**Avis délibéré de la mission régionale d'autorité
environnementale sur le Parc éolien de Lastic porté par la
société ABOWind sur la commune de Lastic (63)**

Avis n° 2021-ARA-AP-1048

Avis délibéré le 12 avril 2022

Figure 2 : implantation des éoliennes et de leurs chemins d'accès (source RNT)

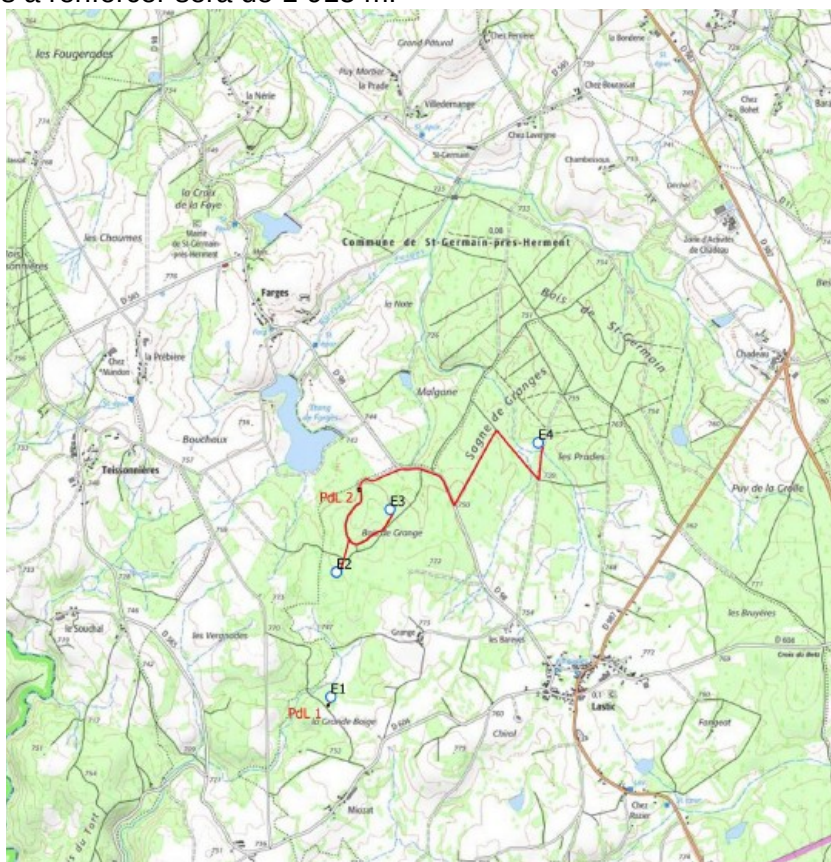
Le parc éolien de Lastic est porté par la société ABO Wind et sera exploité pendant une durée de 15 à 25 ans². Cette durée est à préciser. Les éoliennes, au nombre de quatre, seront implantées, uniquement au sein de la zone nord, en ligne selon un axe globalement nord-est/sud-ouest. La puissance totale développée sera de 18 MW, soit 4,5 MW pour chaque éolienne. Elles posséderont une hauteur au moyeu de 145 m et culmineront à 219,6 m en bout de pales. Il s'agit probablement des éoliennes les plus grandes dans le département du Puy-de-Dôme, les éoliennes déjà autorisées dans l'aire d'étude culminant à environ 150 mètres.

L'Autorité environnementale recommande de préciser la durée exacte envisagée pour l'exploitation du parc éolien.

Deux postes de livraison seront installés sur le site du projet. Le premier se situe à proximité de l'éolienne E1, le long de sa plateforme d'exploitation, et le second à proximité d'un chemin communal pour le raccordement des éoliennes E2, E3 et E4. Ils auront une surface au sol de 22,96 m² chacun.

L'accès se fera via des routes départementales, la D98 pour se rendre aux éoliennes E2, E3 et E4 et la D604 pour rejoindre l'éolienne E1. Des chemins permettront d'atteindre le pied des éoliennes, ceux déjà existants seront renforcés et de nouveaux seront créés. Ils serviront comme voies d'accès aux éoliennes pour le chantier, puis comme chemins d'accès aux équipes de maintenance pendant la période d'exploitation du parc. La longueur de piste créée sera de 1 120 m et celle des pistes existantes à renforcer sera de 1 915 m.

Figure 3 : variantes envisagées, source : étude d'impact

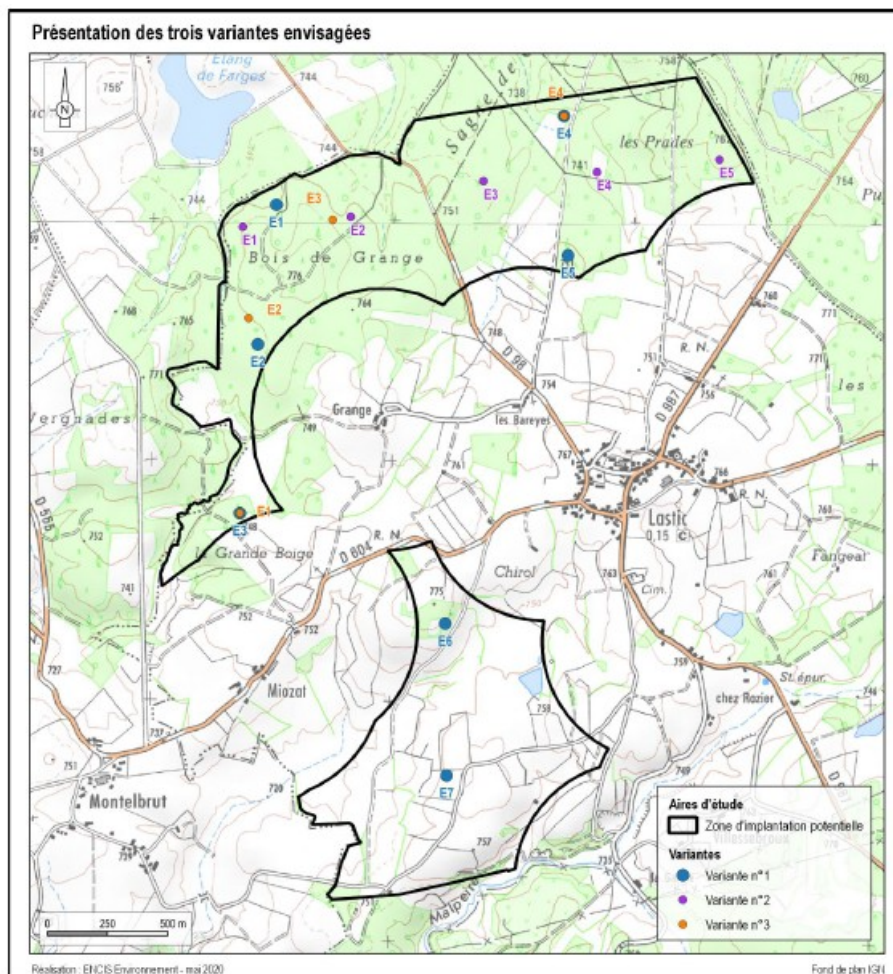
Trois variantes ont été étudiées :

- la première variante avait pour objectif une utilisation optimisée de l'espace, sept éoliennes étaient réparties sur les deux zones d'implantation, nord et sud ;

- les deux variantes suivantes recherchaient les meilleurs compromis possibles entre la prise en compte de l'environnement, l'acceptabilité sociale et la viabilité économique :

- la variante 2 prévoyait l'implantation de cinq éoliennes réparties uniquement sur la zone nord afin d'éviter l'encerclement du bourg de Lastic, les éoliennes étant positionnées à proximité des chemins forestiers pour limiter la création de nouvelles pistes et situées au plus près du point haut de la zone pour rechercher les vents les plus élevés ;

- la variante 3 pour laquelle, en plus des critères retenus par la variante 2, le positionnement des éoliennes a été réfléchi de façon à améliorer leur intégration paysagère, à éviter les secteurs à enjeux (milieux humides notamment) et à privilégier un éloignement maximal vis-à-vis des habitations.

Cette dernière variante, jugée comme étant la plus favorable au regard de toutes les thématiques étudiées, a été retenue. Une gamme de huit éoliennes, associée à six génératrices différentes a été étudiée, le choix s'est porté sur l'éolienne Nordex N149 – 4,5 MW pour des raisons d'impact sonore faible et de production électrique élevée. Différentes hauteurs de moyeu variant de 125 à 164 m ont ensuite été analysées. Des photomontages réalisés depuis différents points de vue depuis l'aire d'étude rapprochée (aire au niveau de laquelle la différence de gabarit est surtout perceptible) sont présentés²². Le modèle retenu est celui comportant un moyeu de 145 m car présentant le meilleur compromis au regard des différentes contraintes (insertion paysagère et production électrique notamment). Toutefois, les photomontages auraient mérité d'être représentés avec les pales dans des positions identiques afin d'appréhender les différentes hauteurs de moyeu de manière optimale. L'analyse des variantes est bien présentée, que ce soit du point de vue physique, humain, acoustique, paysager et écologique. Dans ce dernier volet, le dossier présente des superpositions des cartes d'enjeux (habitats/flore, chiroptères, faune, avifaune) pour chacune des variantes²³. Le projet subit une véritable évolution entre le scénario initial qui comportait sept éoliennes et la variante retenue qui en compte quatre de hauteur réduite de 240 mètres à 220 mètres en bout de pale . D'autre part, la variante préférentielle fait elle-même l'objet d'un ajustement complémentaire en vue de limiter les implantations en zone humide (turbines, poste de livraison et voies d'accès).
